平成13年12月25日
日本原子力発電株式会社

敦賀発電所3，4号機増設計画に係る「環境影響評価書」の届出について

敦賀 3, 4 号機増設計画環境影響評価書について

緑化計画（切取斜面部）

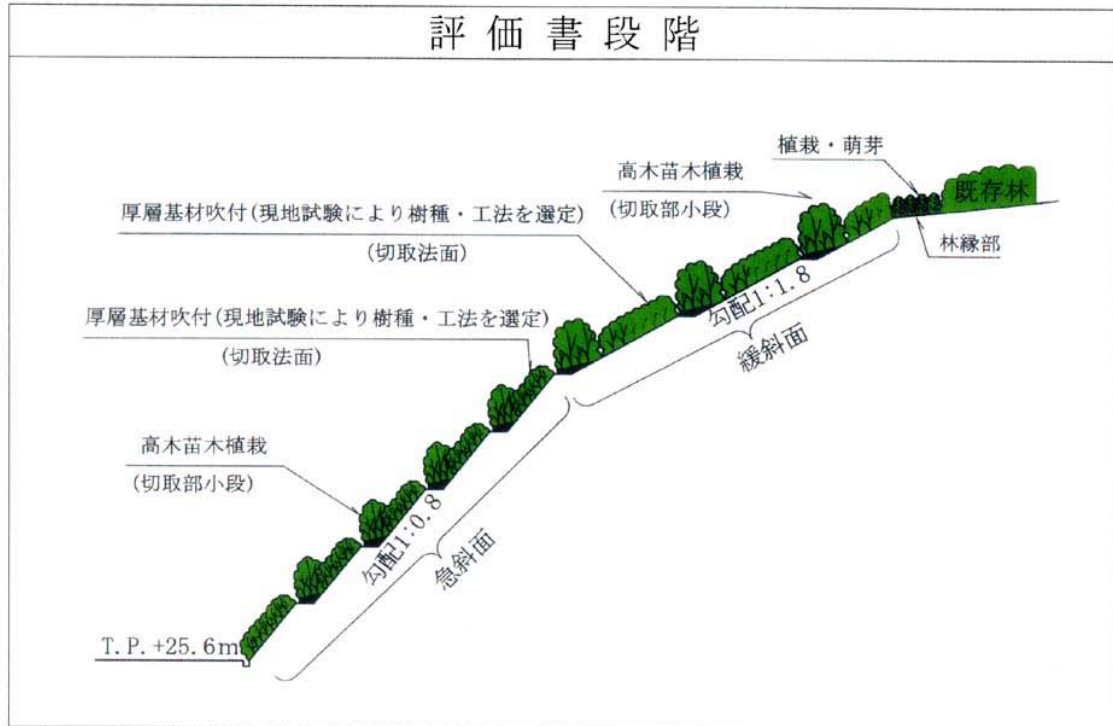
- 緑化計画を再検討し、最新の緑化工法に基づく急斜面の緑化、斜面部小段の緑化等、現状の植生環境に可能な限り近づけた多様な生物環境を復元することを目標に緑化を行うこととした。

(経済産業大臣勧告、福井県知事意見)

具体的な樹種・工法は、現地試験を行うとともに専門家の指導を得て最終的に決定することとした。(添付-1)

建屋色彩計画

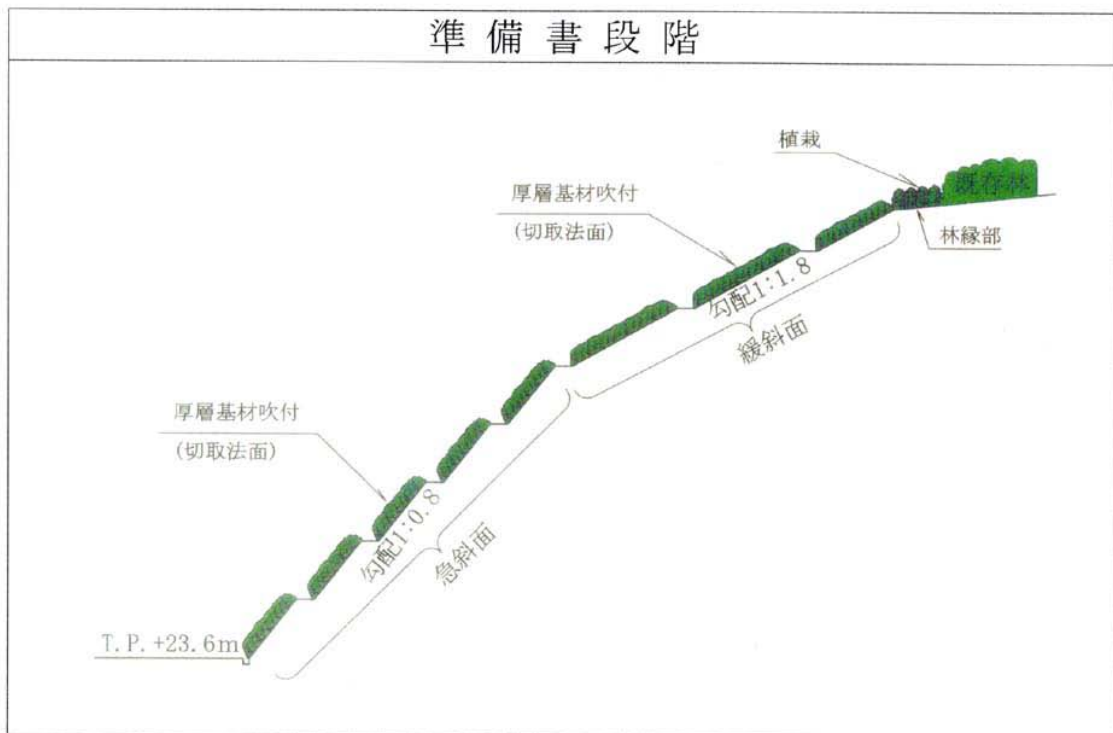
- 主要建屋の色彩を再検討し、海側からみて自然の景観にとけこむ明るさ、色あい（ブラウン・ベージュ系）の色彩計画とした。(添付-2)

(経済産業大臣勧告、福井県知事意見)

残土量の低減（91万 m^3 → 31万 m^3 ）

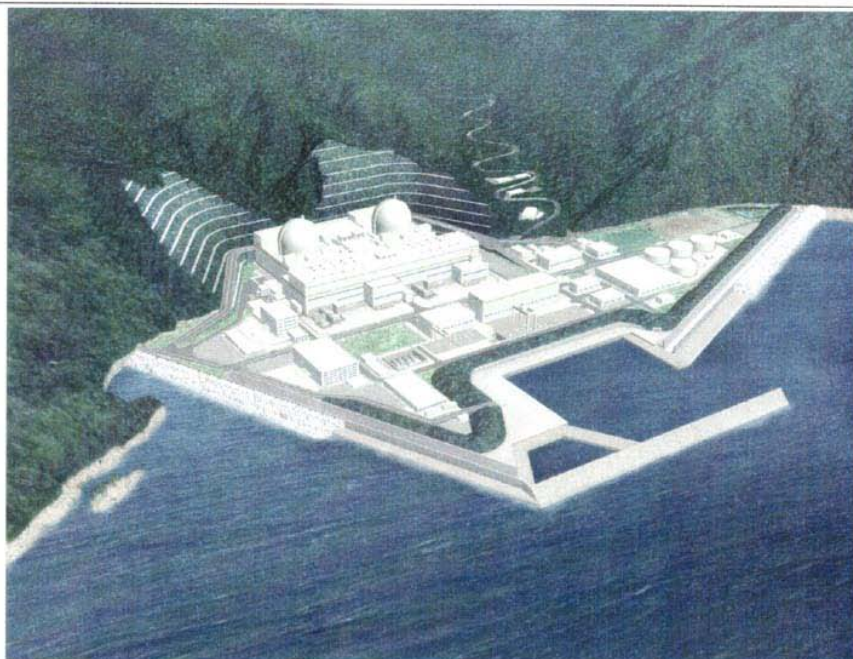
- 工事に伴う残土量を準備書段階の計画約 91 万 m³ を 1/3 に削減（約 31 万 m³）し、土捨場の高さを約 20 m 低減する計画とした。(添付-3)

(経済産業大臣勧告、福井県知事意見)

- ・発電所の敷地高さを約 2 m 嵩上げ（埋立への利用土量の増加等）
- ・新開閉所敷地面積の縮小（掘削土量の低減）、等

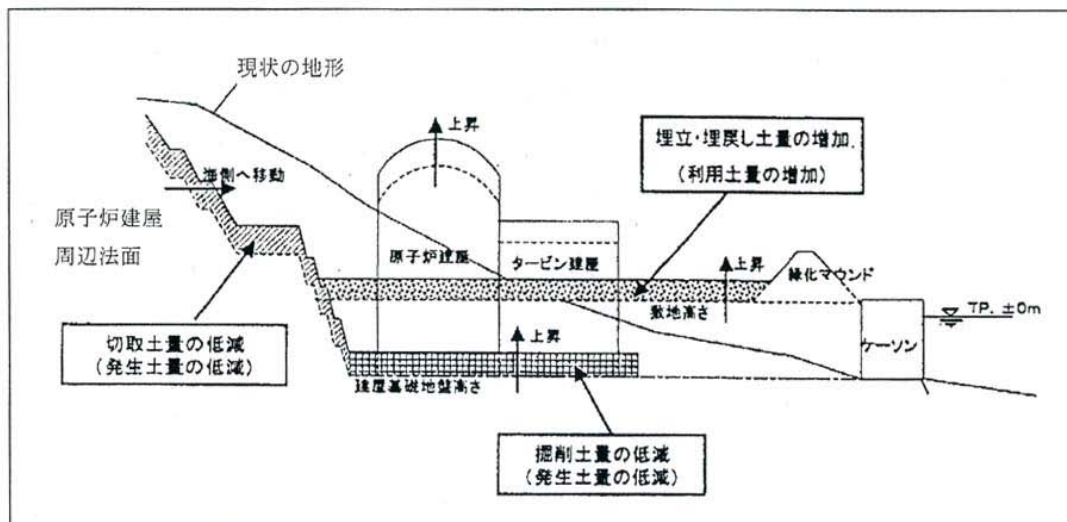
● 敷地高さ嵩上げ

● 新開閉所の用地面積の縮小
